**CERIGNOLA (FG) – ASCOLI SATRIANO (FG): Parco eolico denominato "Cerignola Borgo Libertà" sito nel territorio comunale di Cerignola e di Ascoli Satriano e infrastrutture connesse nel comune di Ascoli Satriano, della potenza pari a 40,8 MWe.**

Procedura riferita al Decreto legislativo n. 152/2006 – VIA.

Proponente: Società Tozzi Green S.p.A.

Parere tecnico istruttorio della Direzione generale Archeologia, belle arti e paesaggio (ABAP).

FIG. 20 - Planimetria degli impianti eolici nella AVI (8,75 km dal sito proposto) su cartografia IGM.

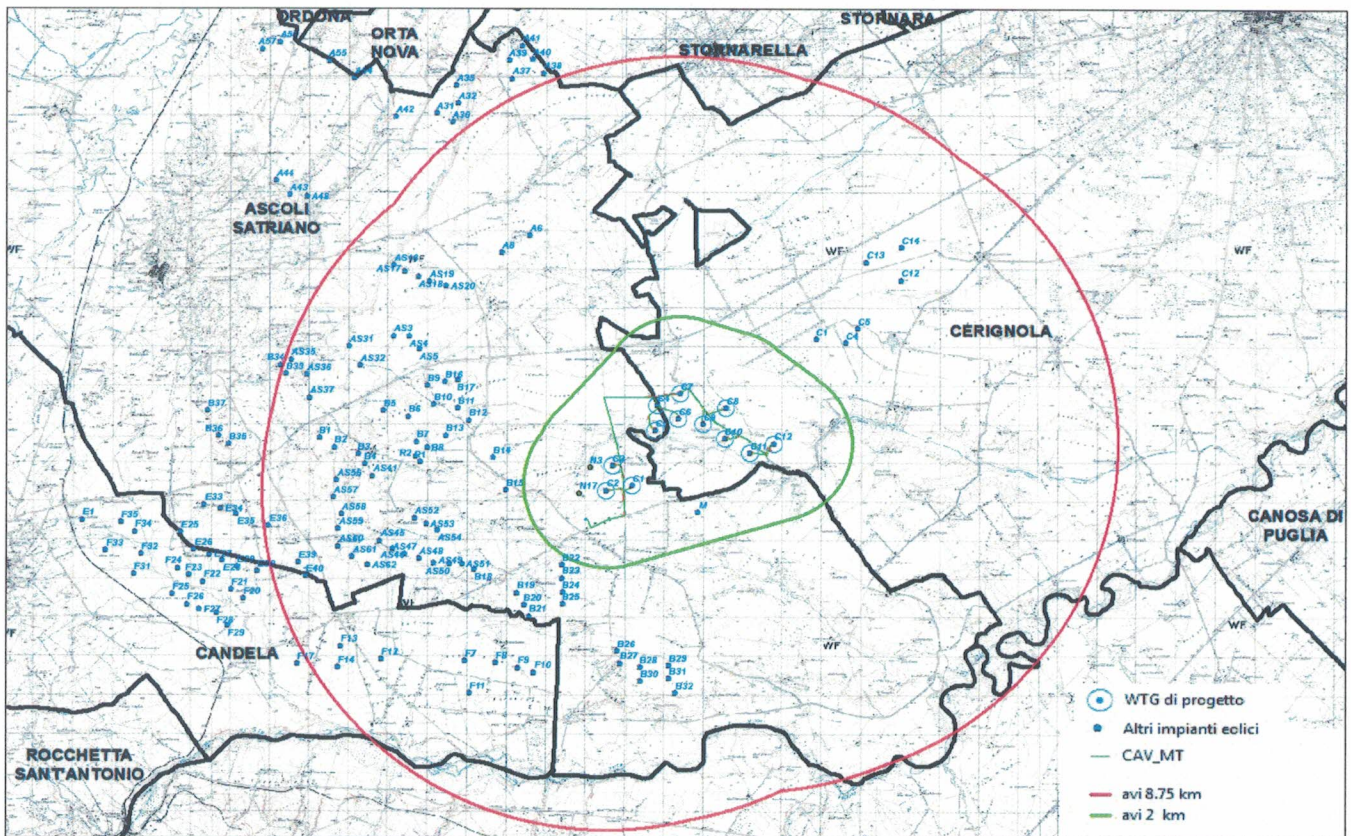
nell'elaborato denominato "Integrazione SIA", capitolo 5 "Analisi e valutazione degli impatti cumulativi", dove dall'esame della fig. 20, "Planimetria degli impianti eolici nella AVI (8,75 km dal sito proposto) su cartografia IGM" (sotto riportata), appare evidente che le aree ad ovest, nord-ovest e a sud-ovest rispetto all'area dell'impianto proposto sono "occupate" da altri impianti eolici e che invece tutte le aree ad est, sud-est, come anche a nord (tranne che per la presenza dell'impianto indicato con 'C' nella Tabella 6 "Impianti FER buffer 8,75 km - Impianto Cerignola", costituito da 6 aerogeneratori, di proprietà della medesima Società Tozzi Green S.p.A.) sono attualmente prive di impianti eolici. È quindi a questa parte di territorio che ci si riferisce quando si afferma che "(...) Il cuneo di territorio del comune di Cerignola e Ascoli Satriano, in cui ricade l'impianto proposto, confina con le aree compromesse, ma è ancora preservato da impianti FER, ...Conserva la leggibilità e i caratteri di un territorio agrario dotato di lunga tradizione d'uso e di particolari caratteri storico-insediativi...". La realizzazione del parco eolico proposto costituisce quindi un elemento di connessione dell'ampia area già occupata da impianti eolici con quella interessata dai 6 aerogeneratori presenti a nord e quindi capace di produrre una progressiva saturazione dell'area ancora libera fino al centro abitato di Cerignola, con conseguente trasformazione di tali aree in contesti a spiccato carattere industriale. Si ritiene che le foto dell'area oggetto d'intervento (come estratte dall'elaborato denominato "Documentazione fotografica" del proponente), sotto rappresentate, danno una chiara ed esaustiva idea di quei caratteri e di quella integrità che si intendono preservare e ai quali ci si riferisce nel parere tecnico istruttorio negativo sopra riportato.

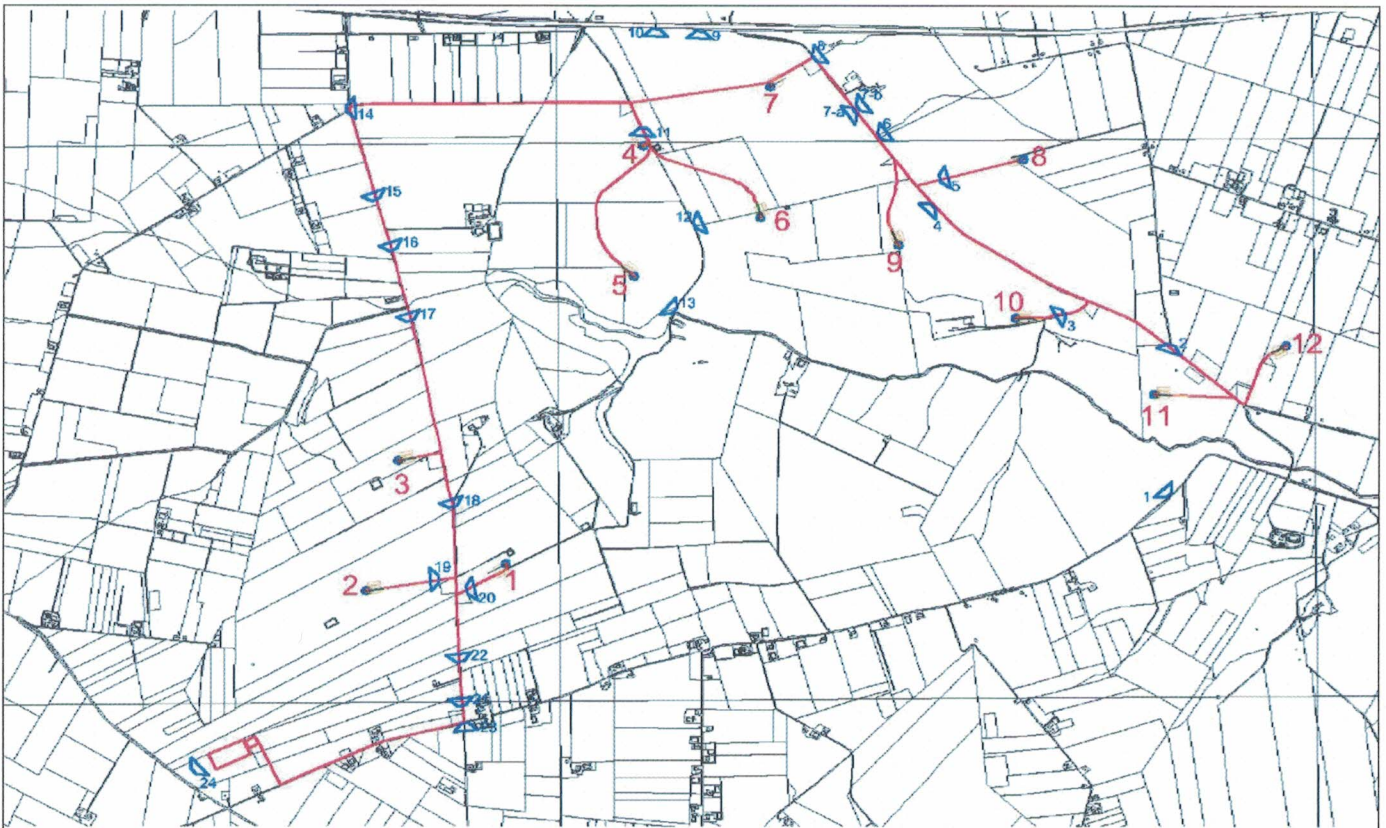
**RITENUTO** che in merito a quanto sostenuto dalla Società proponente, riguardo alla genericità dell'affermazione contenuta a pag. 10 del parere tecnico istruttorio del 15/05/2018 per la quale "gli aerogeneratori 11 e 12 risultano notevolmente vicini (circa 390 mt) a siti e beni paesaggistici presenti nell'area di intervento quali il Parco Nazionale del Fiume Ofanto e zona SIC...", la prescrizione n. 1 dettata nel parere della Commissione Tecnica di Verifica dell'Impatto Ambientale – VIA e VAS, che ha escluso la realizzazione di detti aerogeneratori 11 e 12, data la loro estrema vicinanza con le aree protette, si possa considerare quale ancor più motivata ragione ambientale della loro incompatibilità con le stesse aree naturali paesaggisticamente tutelate.
